**PROLUNGAMENTO DELLA S.S. n°9 "TANGENZIALE NORD
di REGGIO EMILIA" NEL TRATTO DA S. PROSPERO
STRINATI A CORTE TEGGE**

PROGETTO ESECUTIVO

RELAZIONE DI OTTEMPERANZA

**al provvedimento D.M. 0000102 del 27.04.2016
del Ministero dell'Ambiente e della Tutela del Territorio e del Mare**

In blu soluzione del progetto definitivo – In magenta soluzione del progetto esecutivo

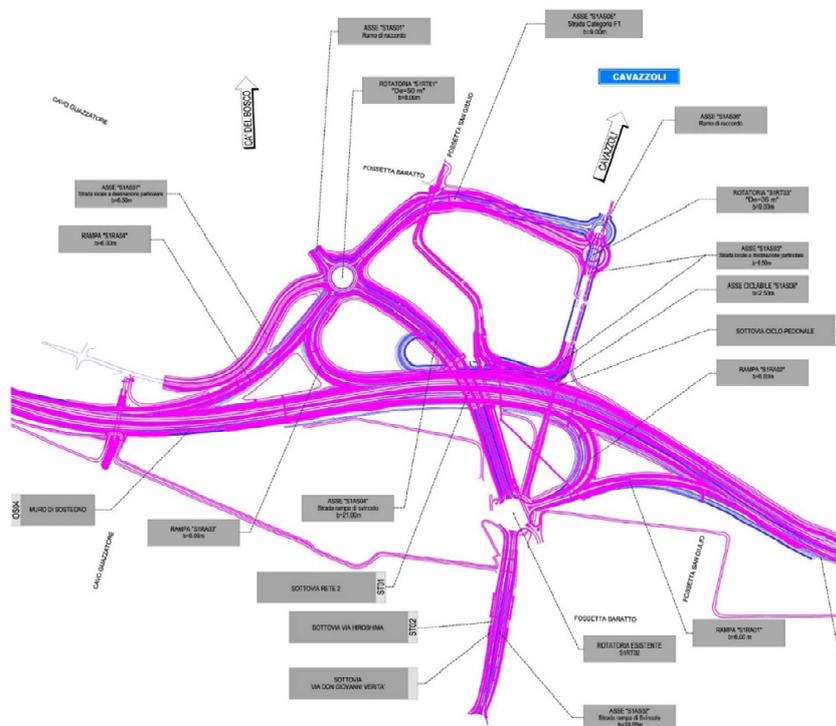
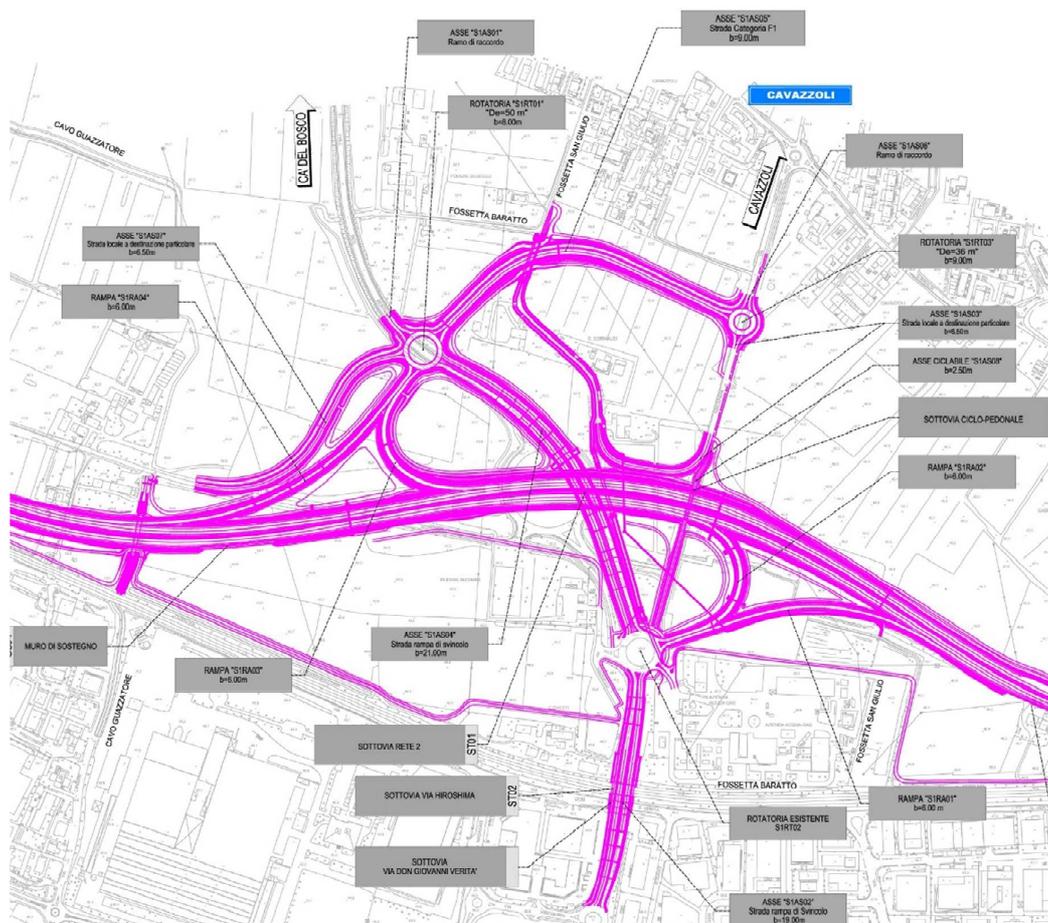
In sede di progetto esecutivo dovrà essere presentato al MATTM - che dovrà preventivamente approvarlo - uno specifico approfondimento, concordandolo con le Amministrazioni locali interessate, riguardante la configurazione dello svincolo "Rete2" e della bretella di collegamento con via Hiroshima al fine di ridurre ulteriormente il consumo di territorio, lo scorporo di fondi agricoli e le interclusioni dei residenti conseguenti all'interruzione di via Guernica;

La nuova configurazione dello svincolo "Rete 2", sviluppata con il progetto esecutivo, così come rappresentato nello stralcio planimetrico riportato nel punto successivo e nella sovrapposizione di cui alla figura seguente, è stata concordata con l'amministrazione comunale di Reggio Emilia. La soluzione prevede:

- il ripristino del collegamento di via Normandia con via Hiroshima (asse S1AS07);
- la razionalizzazione del percorso ciclopedonale con un nuovo sviluppo dello stesso lungo la bretella di collegamento con via Hiroshima (asse S1AS05).

Con questa soluzione sarà garantito il collegamento viario e ciclabile di via Normandia con il centro di Reggio Emilia (assi S1AS05, S1AS07, rotatoria S1RT01). Si evidenzia inoltre che la nuova configurazione del percorso ciclopedonale consente una migliore fruizione dell'ambiente circostante ed elimina il passaggio dei ciclisti all'interno del sottopasso di collegamento fra la rotatoria Nord e la rotatoria Sud previsto nel progetto definitivo (sottovia ST01). E' stata ottimizzata altresì la posizione della rotatoria S1RT03 che regola l'intersezione della bretella di collegamento su via Hiroshima allontanando la stessa dal ricettore sensibile esistente (asilo). Si vedano elaborati della sezione "DB1-svincolo Rete 2" del progetto esecutivo (V01PS00TRAPL01, V01PS00TRAPL02, V01PS00TRAST01, V01PS00TRAST02), oltre agli elaborati di carattere generale.

In blu soluzione del progetto definitivo – In magenta soluzione del progetto esecutivo

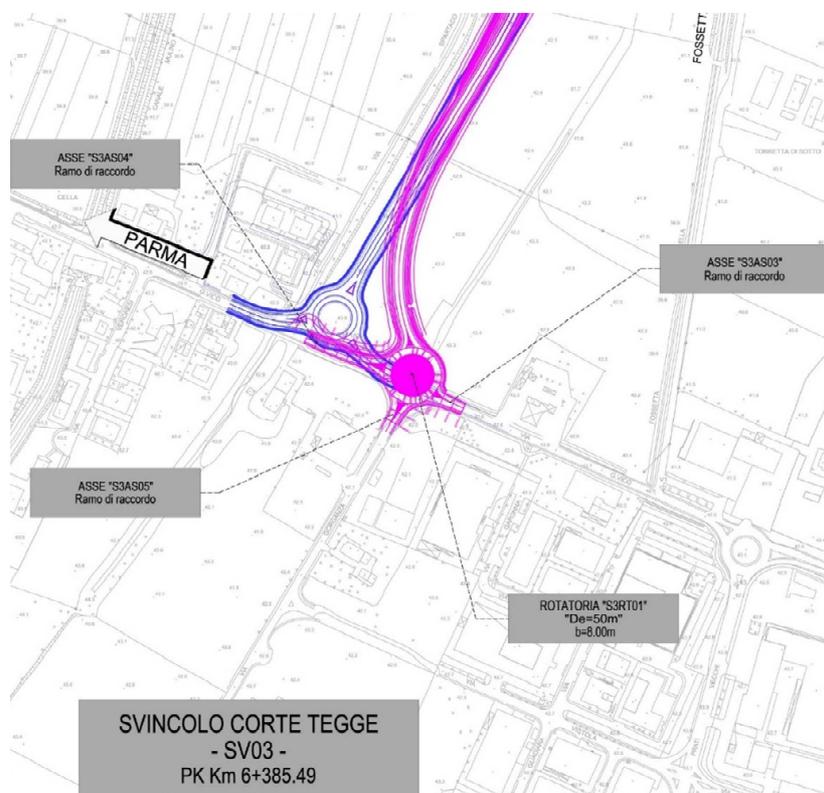
in sede di progetto esecutivo dovrà essere presentato al MATTM - che dovrà preventivamente approvarlo - uno specifico approfondimento, concordandolo con le Amministrazioni locali

interessate, riguardante le possibili ottimizzazioni riferite alla configurazione dello svincolo Corte Tegge al fine di migliorare l'accesso alla zona industriale scaricando il tratto di via Emilia compreso tra la rotatoria di via Prati Vecchi, l'intersezione con via dell'Industria/via Gorganza e la rotatoria di attestamento della nuova infrastruttura;

Il progetto esecutivo recepisce quanto richiesto. La nuova configurazione dello svincolo di Corte Tegge, condivisa con l'amministrazione comunale di Reggio Emilia, prevede lo spostamento della rotatoria di fine intervento (S3AS03) in corrispondenza dell'intersezione con via dell'Industria/via Gonzaga. In questo modo viene eliminata la doppia intersezione prevista dal progetto definitivo ottimizzando al meglio la configurazione dell'intersezione sulla via Emilia. Si vedano elaborati della sezione "DB3- svincolo Corte Tegge" del progetto esecutivo (DB302_V03PS00TRAPL01_B), oltre agli elaborati di carattere generale.

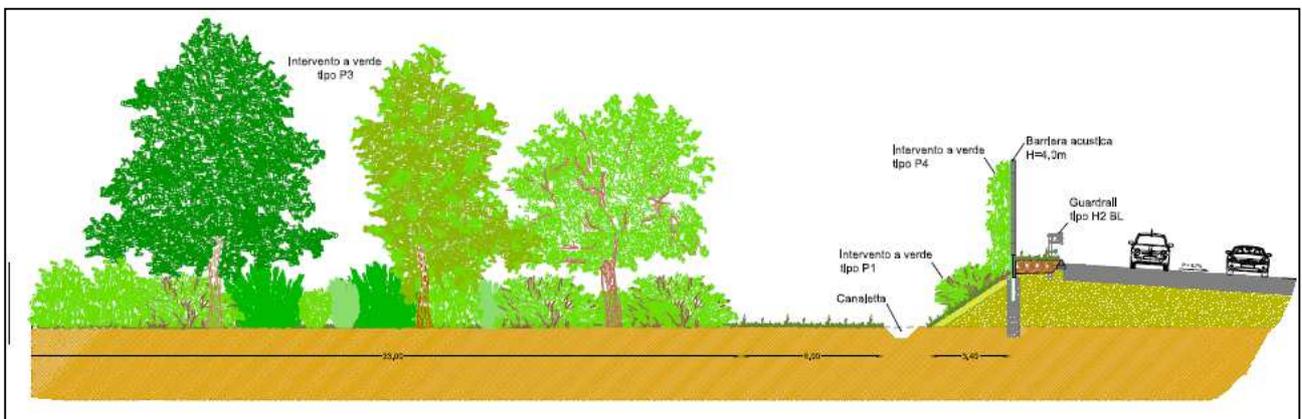
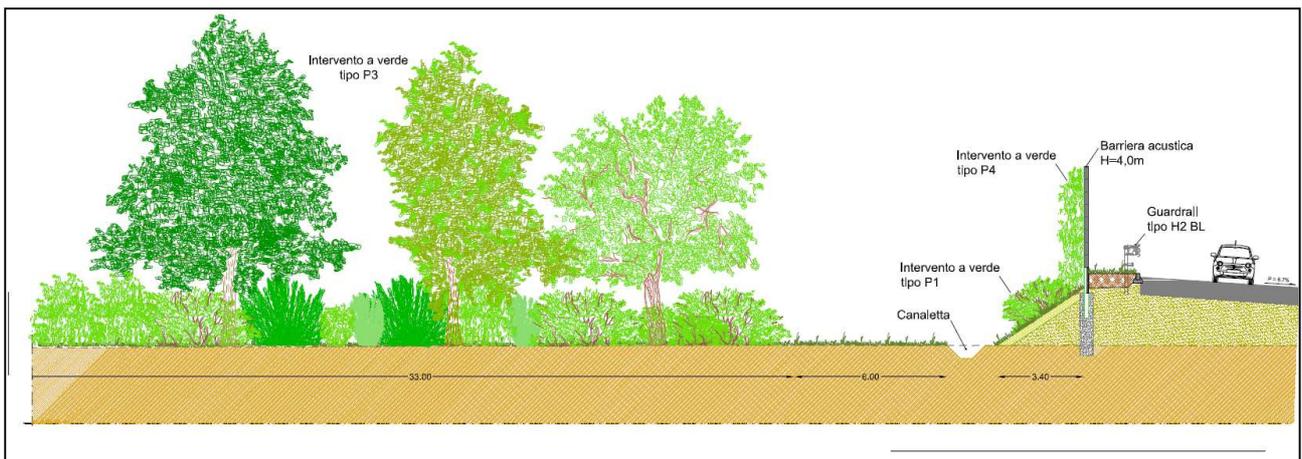
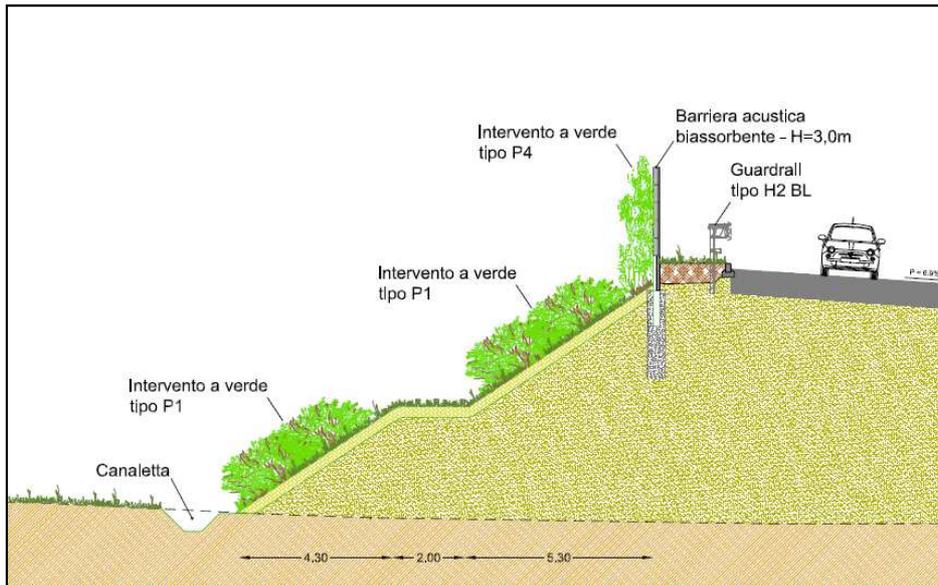
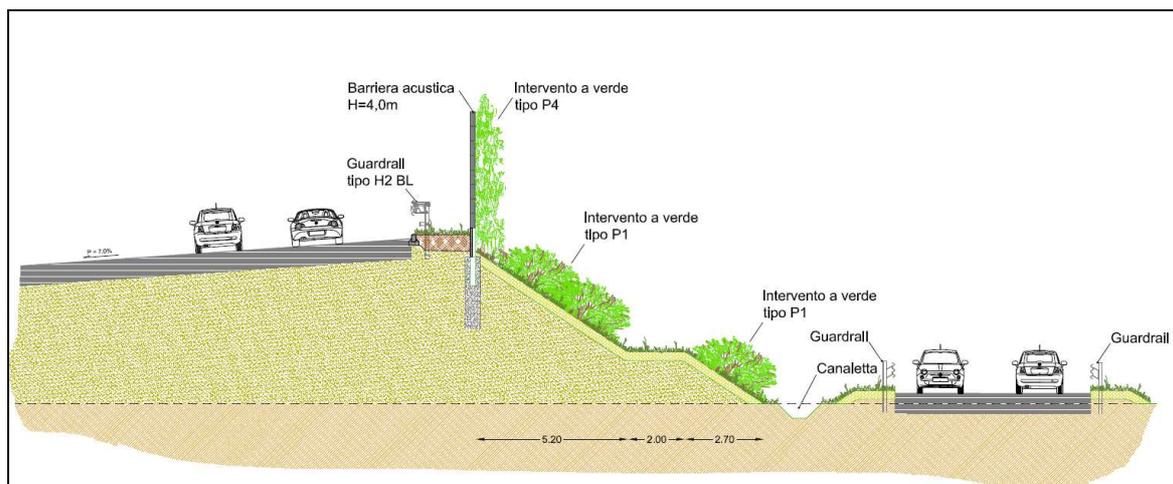
Nei casi in cui, sulla base degli esiti del monitoraggio, non si raggiungano i limiti normativi, si prescrive l'uso di barriere acustiche che, al fine di limitare l'impatto sul paesaggio, laddove fattibile, andranno accompagnate con fasce arboreo-arbustive che valorizzino il paesaggio circostante. Detti interventi andranno concordati nelle modalità con la Regione Emilia Romagna e con ARPA;

Qualora il monitoraggio post operam evidenzia delle eccedenze rispetto ai limiti di norma, verrà valutata caso per caso la possibilità di realizzare ulteriori barriere acustiche o interventi diretti ai ricettori.

Per limitare l'impatto sul paesaggio delle barriere acustiche si utilizzeranno le soluzioni già adottate per le barriere in progetto.

Tali soluzioni prevedono l'utilizzo di edera rampicante a mascheramento della barriera antirumore lato ricettore, e, ove gli spazi lo consentano, l'utilizzo di fasce arboreo arbustive.

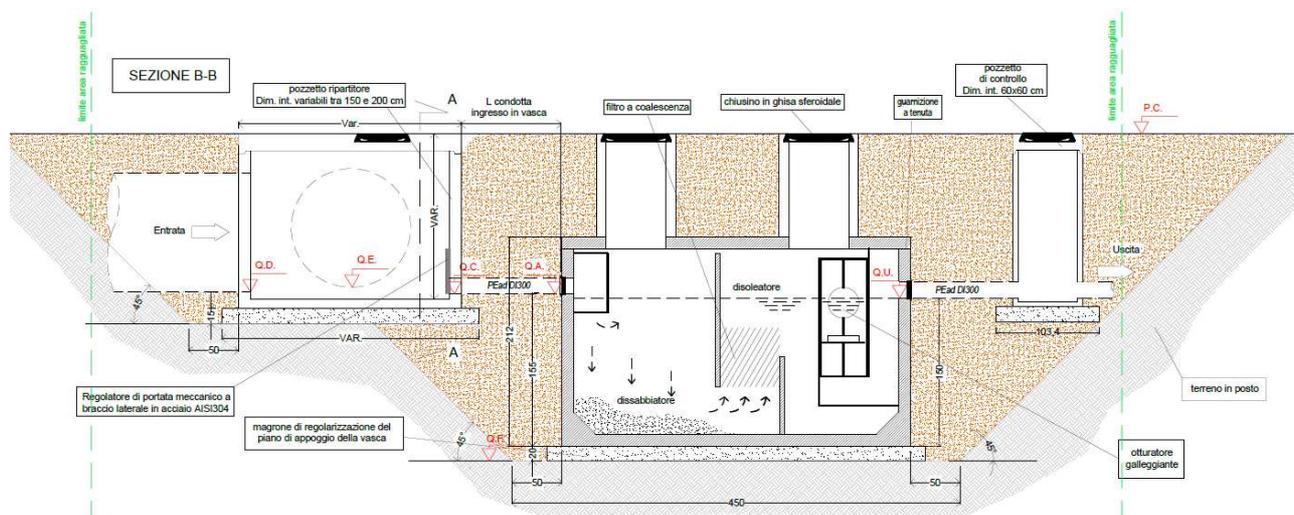
in fase di progettazione esecutiva, verificare, per la parte inerente il sistema di raccolta e trattamento delle acque di piattaforma, l'impiego delle tecnologie più innovative disponibili affinché sia garantita, l'assenza di oli minerali e idrocarburi persistenti nella scarico delle acque trattate, anche tramite sistemi che abbiano ottenuto idonee certificazioni di conformità alle norme di settore, verificandone la compatibilità con i limiti quantitativi previsti dalle normative regionali e prevedendo nel PMA i necessari controlli di verifica dell'assenza di tali sostanze. Sia inoltre predisposto un programma di manutenzione del sistema di trattamento delle acque finalizzato sia a un efficace funzionamento della rete di raccolta delle acque meteoriche, sia alla pulizia con asportazione del materiale sedimentato e/o inquinante delle vasche di trattamento primario, anche in relazione alla possibilità di sversamenti accidentali di carichi inquinanti. Gli esiti di tali verifiche dovranno essere presentate per l'ottemperanza al MATTM;

L'assenza di olii minerali e idrocarburi persistenti nelle acque meteoriche di dilavamento stradale sversate nei recettori naturali (canali e torrenti), esistenti nell'area oggetto di intervento, è garantita dalla previsione di adeguati impianti di trattamento, dislocati in opportune sezioni del tracciato di progetto.

Gli impianti di che trattasi lavorano in sinergia con il sistema di laminazione e regolazione della portata meteorica scolante, previsto a monte di ciascuno di essi e sono stati quindi dimensionati per operare un trattamento in continuo delle acque di prima e seconda pioggia, a gravità, per una portata, in ogni caso, compatibile con la massima portata ricevibile dal recettore finale.

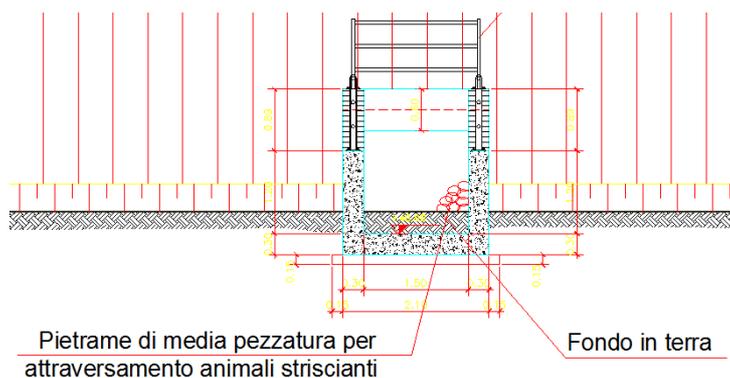
Prevedere l’installazione di “sottopassaggi” dimensionalmente e numericamente adeguati, con apposite barriere di convogliamento, per assicurare che la fauna minore (anfibi, rettili, microfauna invertebrata) possa attraversare la strada, seguendo le modalità di corretta progettazione ed esecuzione;

Quanto di seguito esposto è oggetto del capitolo 7 “Permeabilità faunistica dell’infrastruttura”, della Relazione Tecnica del Progetto delle Opere a Verde (elaborato T00IA00AMBRE01), pagina 35.

- Varco TM08 misto di attraversamento idraulico Cavo Guazzatore internamente attrezzato con camminamenti sempre asciutti ad uso faunistico: scatolare 5,0 x 3,0 m, camminamento Largh.= 1 m e H=60 cm (caratteristiche geometriche e di allestimento faunistico rappresentate nella tavola P01TM08STRDI01);
- Varco TM59 ad esclusivo uso faunistico: scatolare 1,5 x 1,5 m (caratteristiche geometriche e di allestimento faunistico rappresentate nella tavola P01TM59STRDI01);
- Varco TM131 ad esclusivo uso faunistico: tombino circolare diametro 1,0 m (tavola P01TMD1STRDI01).
